廃炉発官 R 1 第 5 7 号  
令和元年 7 月 1 6 日

福島第一原子力発電所 特定原子力施設に係る実施計画 変更認可申請書

- 「福島第一原子力発電所 特定原子力施設に係る実施計画」  
放射性物質分析・研究施設第1棟の設計の変更に伴い、下記の通り変更を行う。

### 2.41 放射性物質分析・研究施設 第1棟

第1棟の機器配置図 1階

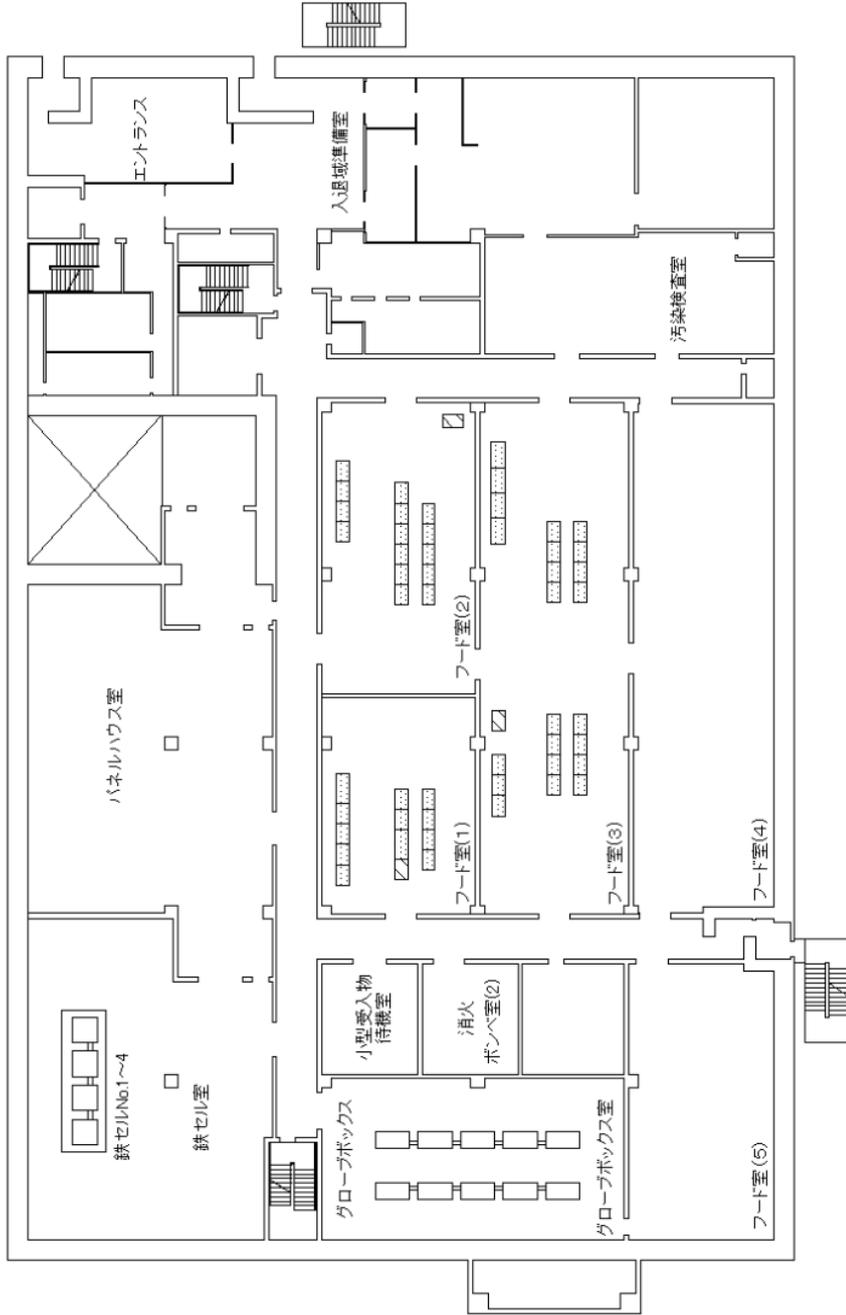
- ・第1棟の機器配置図について、廃液払出し場所の変更に伴う部屋名称の変更及び設計進捗による見直し

第1棟の分析試料等フロー図 (2) 主要廃棄物フロー図

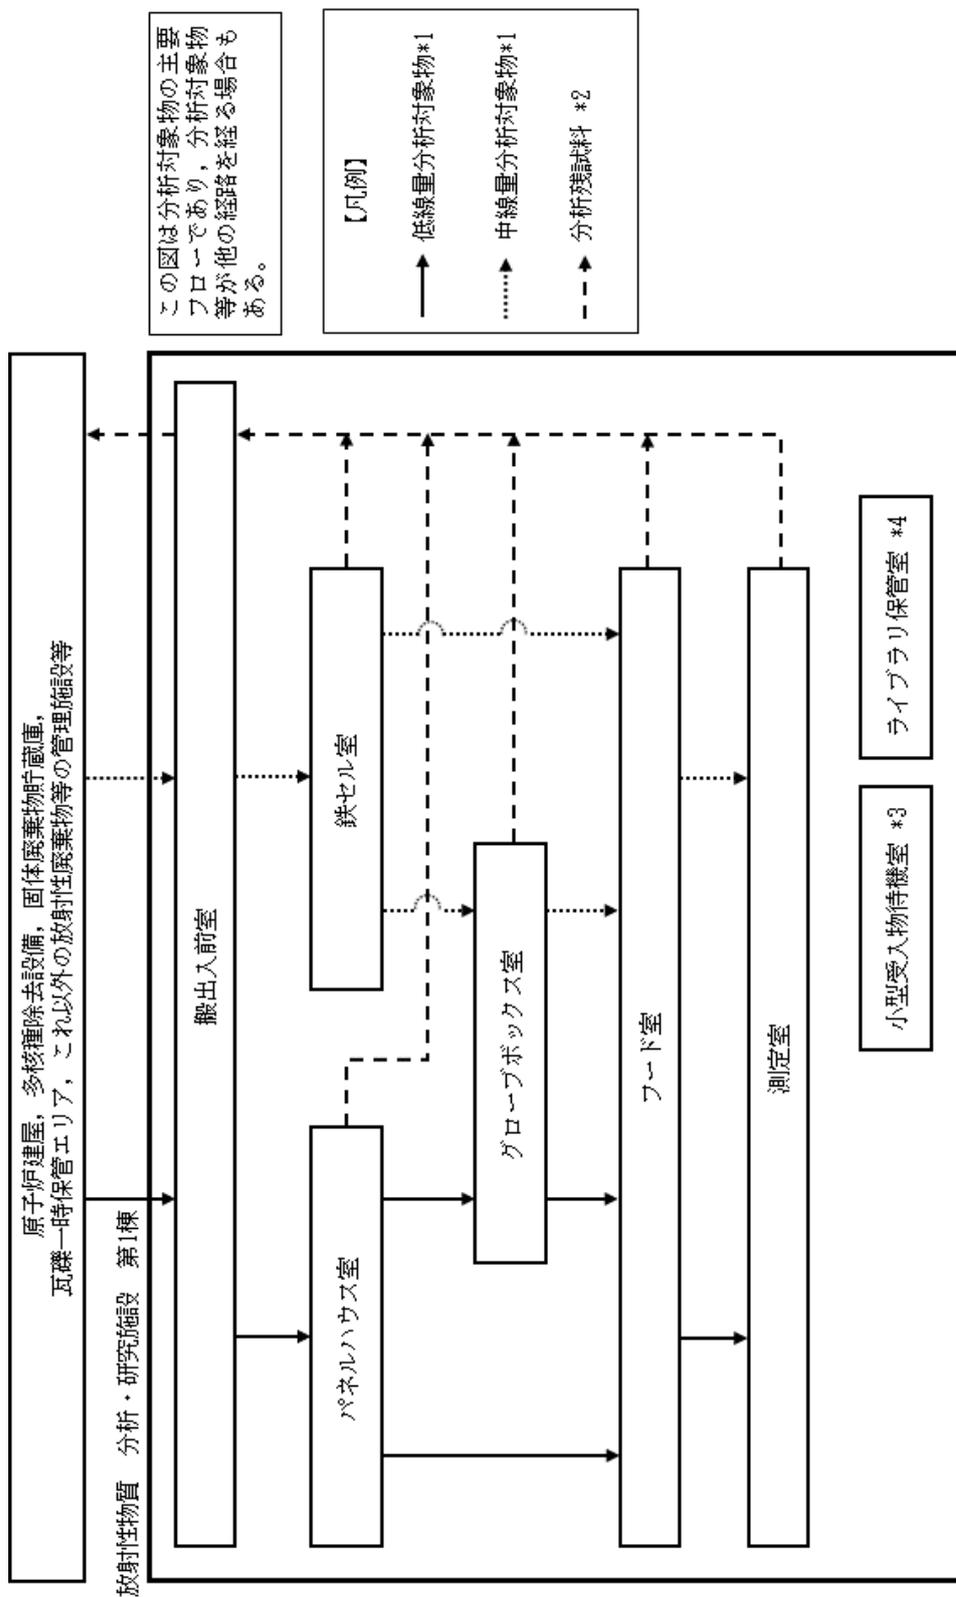
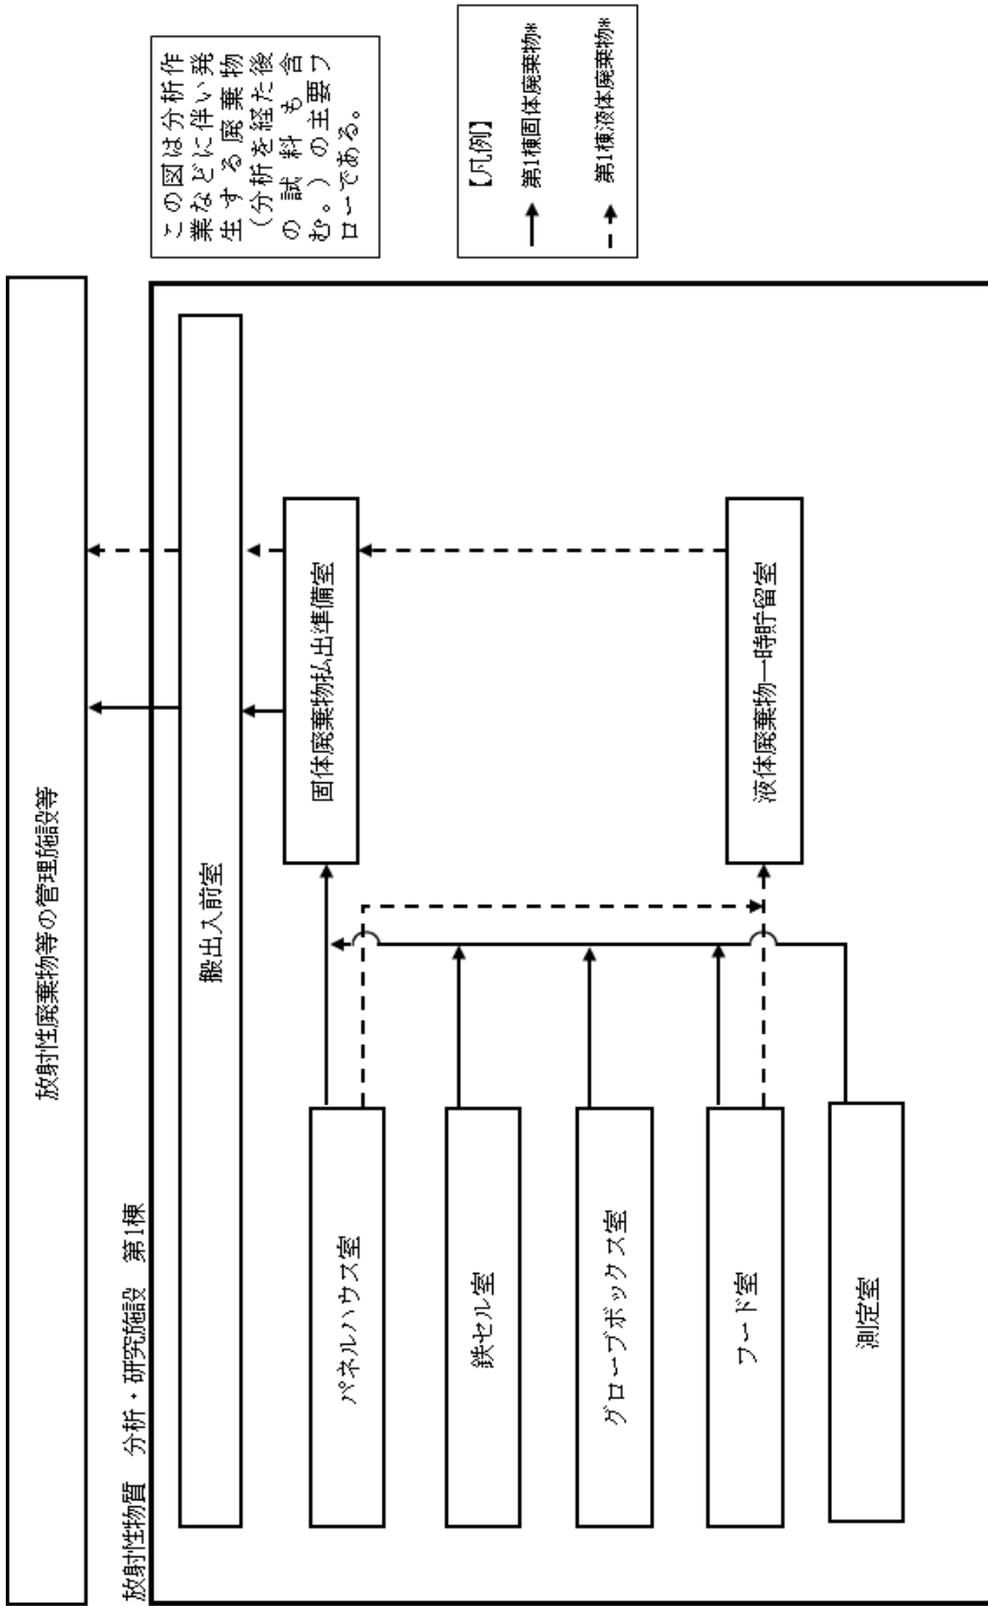
- ・第1棟の主要廃棄物フロー図について、廃液払出し場所の変更に伴うフローの変更

図-1 液体廃棄物一時貯留設備 堰を明示した図

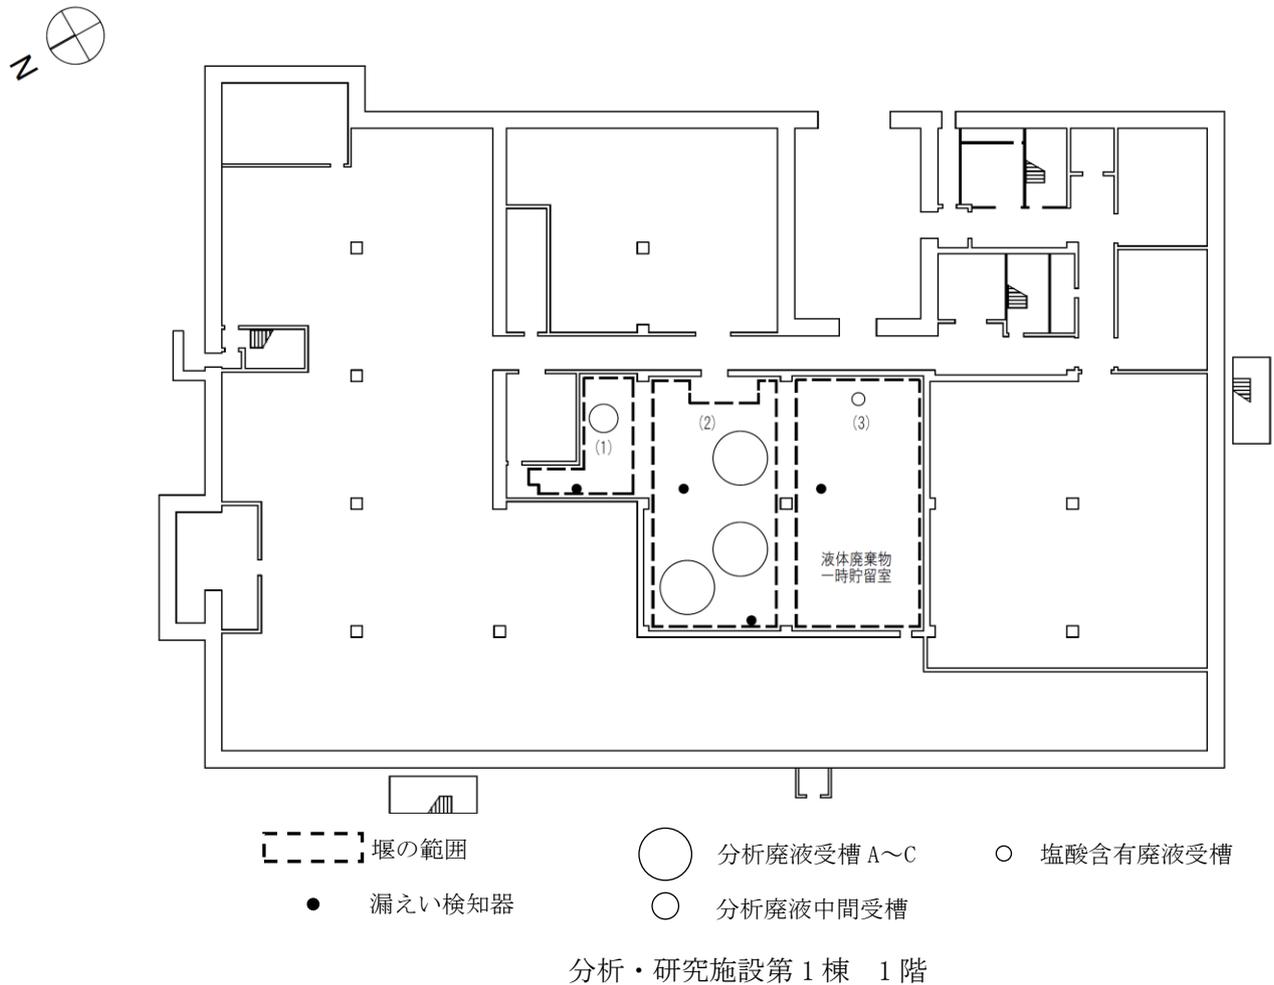
- ・第1棟の施設外への漏えい防止能力の評価について、設計進捗による見直し

図-1 第1棟の消火設備の取付箇所を明示した図面

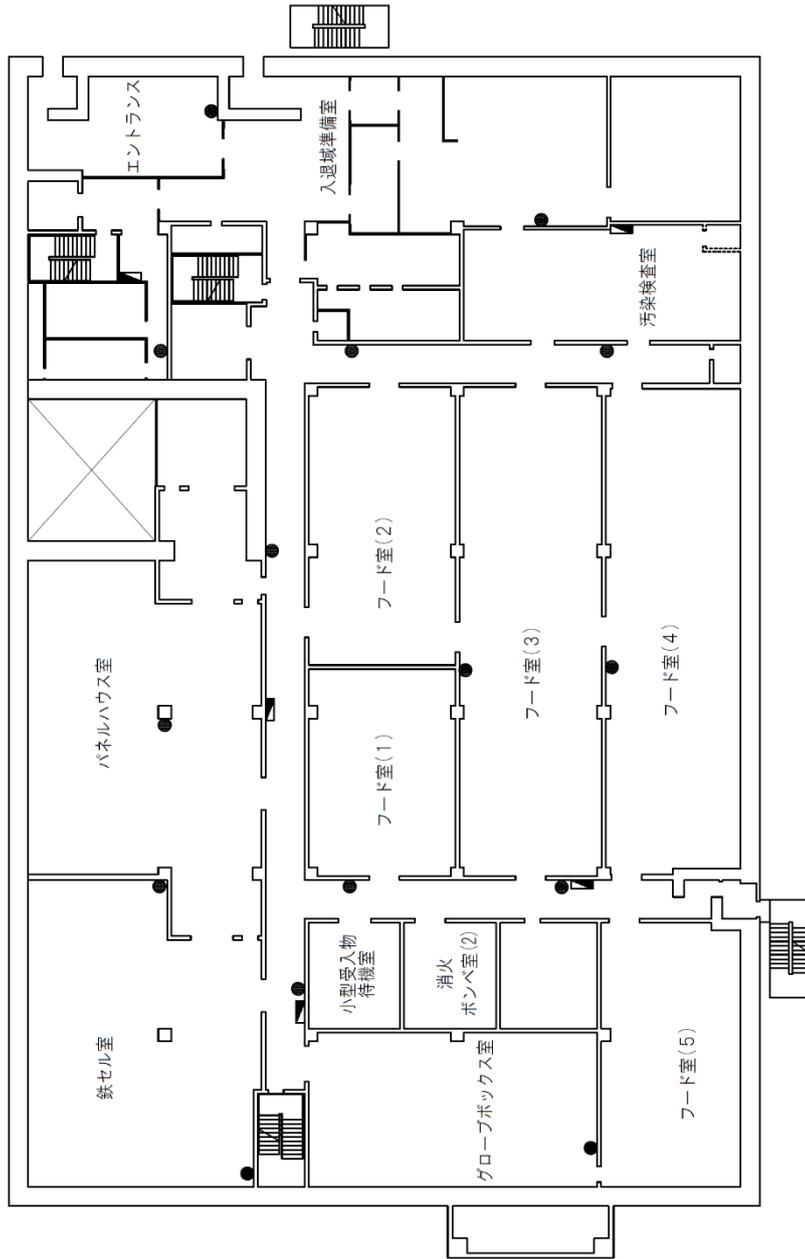
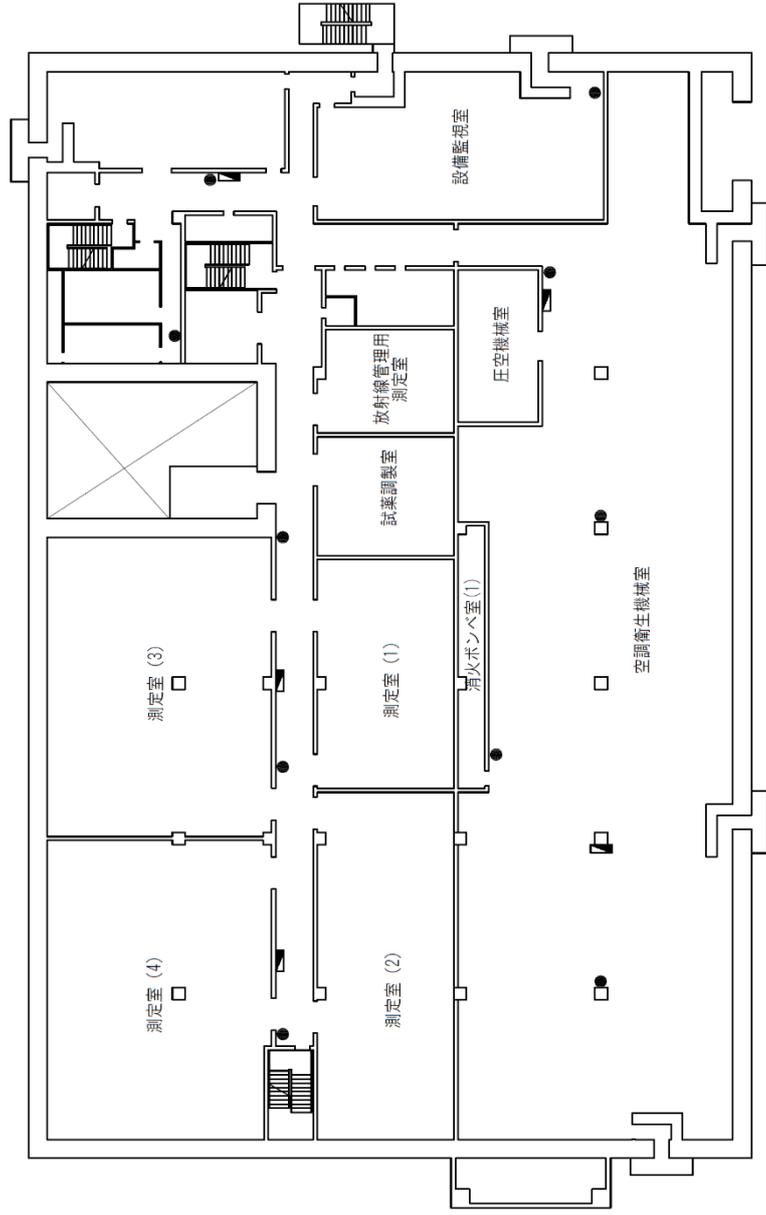
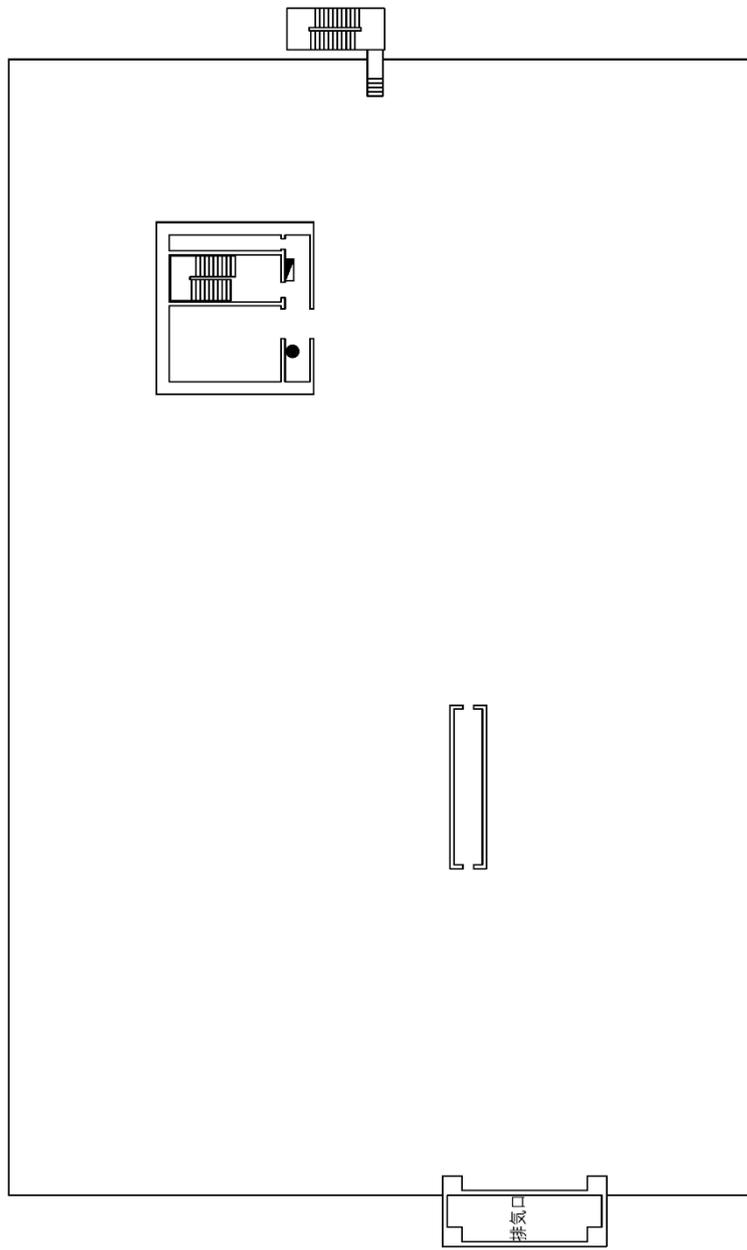
- ・第1棟の消火設備の取付箇所を明示した図面について、廃液払出し場所の変更に伴う部屋名称の変更及び設計進捗による見直し
